Bureau
d'audiences
publiques sur
l'environnement

Rapport 253

Projet de construction d'une ligne à 315 kV, la ligne Chénier-Outaouais

Rapport d'enquête et d'audience publique

Figure 2 Le poste Chénier et les points de mesure du niveau sonore actuel

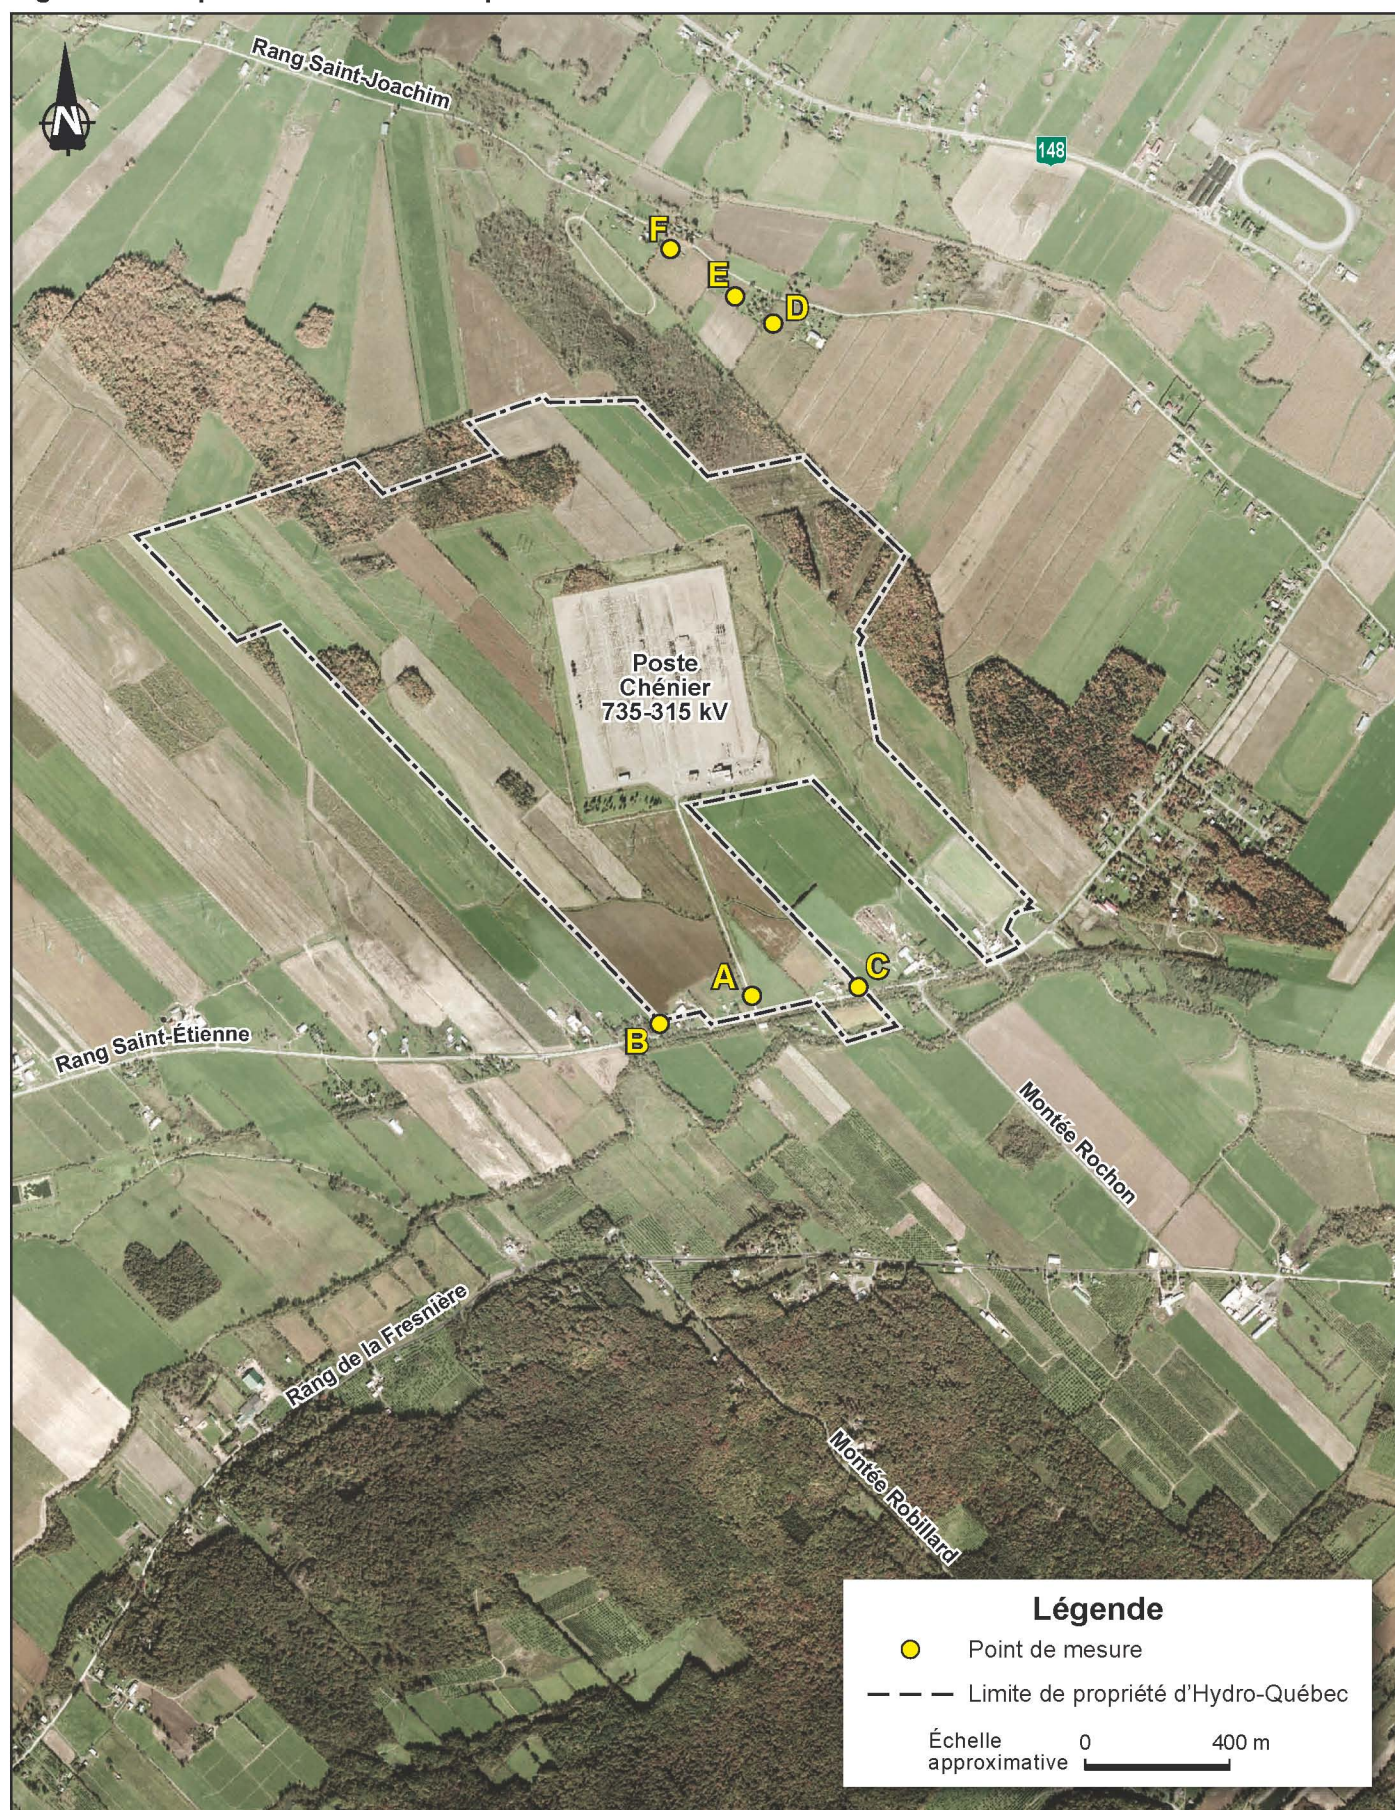
Les transformateurs, les inductances et les disjoncteurs représentent les principales sources de bruit du poste. Les deux premiers types d'appareils émettent un bruit régulier et plutôt continu, alors que les disjoncteurs se caractérisent par un bruit impulsif et épisodique. Le raccordement de la ligne projetée nécessiterait l'ajout d'un transformateur de 735-315 kV, d'une inductance, de deux disjoncteurs à 735 kV et de cinq disjoncteurs à 315 kV (PR3.1, p. 1-12 ; DA4, p. 4, 13 et annexe B ; M. Dany Duchesne, DT1, p. 34 ; M. Robert Chaîné, DT2, p. 13 ; DQ7.1, p. 2 et 3).

Les niveaux de bruit du poste, mesurés le 9 mai 2007, varient de 28,2 dB(A) à 33,5 dB(A) (tableau 2). Ils sont donc tous inférieurs, par plus de 0,5 dB(A), au critère de 40 dB(A) applicable la nuit en zone habitée. Par conséquent, et comme le bruit est généralement régulier et continu le jour comme la nuit, l'entreprise a établi la conformité, sur le plan acoustique, du projet d'ajout d'équipement au poste Chénier selon le seuil de référence de 40 dB(A) (DA4, p. 5 et 8 ; DA8, p. 8).

Dans l'évaluation du poste sur le plan acoustique, certains bruits, comme ceux produits par l'ouverture ou la fermeture des disjoncteurs, n'ont pas été pris en considération dans les analyses de la société d'État. Pourtant, de tels bruits impulsifs, bien que de courte durée et de fréquence limitée, provoquent une émission sonore d'intensité élevée¹ et seraient particulièrement dérangeants. Un citoyen se serait d'ailleurs déjà plaint, en 1990, auprès d'Hydro-Québec des bruits d'impact provenant du poste Chénier (M. Michel Belhumeur, DT2, p. 38 et 93). En outre, celui-ci est venu témoigner en audience publique des inconvénients qu'il subit encore :

Questionné par la commission, le porte-parole de la Direction de la santé publique de l'Outaouais a souligné l'importance d'accorder une attention particulière aux bruits très courts et irréguliers car « le corps réagit de façon très différente si c'est un bruit d'impact pointu ou bien quelque chose de continu » (M. Louis-Marie Poissant, DT1, p. 38). Il a aussi fait remarquer que l'Organisation mondiale de la santé considère que le bruit environnemental devrait être exprimé non seulement en termes de niveau sonore moyen, mais également en termes de niveau de bruit maximum (*ibid.*).

- ♦ **Avis** — *La commission est d'avis qu'Hydro-Québec TransÉnergie doit s'associer à la Ville de Mirabel et aux résidants à proximité du poste Chénier dans une instance de consultation et de concertation dans le but de déterminer et de mettre en œuvre les mesures les plus efficaces possibles en vue d'éliminer, ou à tout le moins, de réduire au minimum les nuisances visuelles et sonores qu'entraîne actuellement le poste Chénier. Sur ce plan, la commission est d'avis que le contexte créé par le projet et les travaux qui lui sont connexes, serait favorable à une telle démarche corrective.*
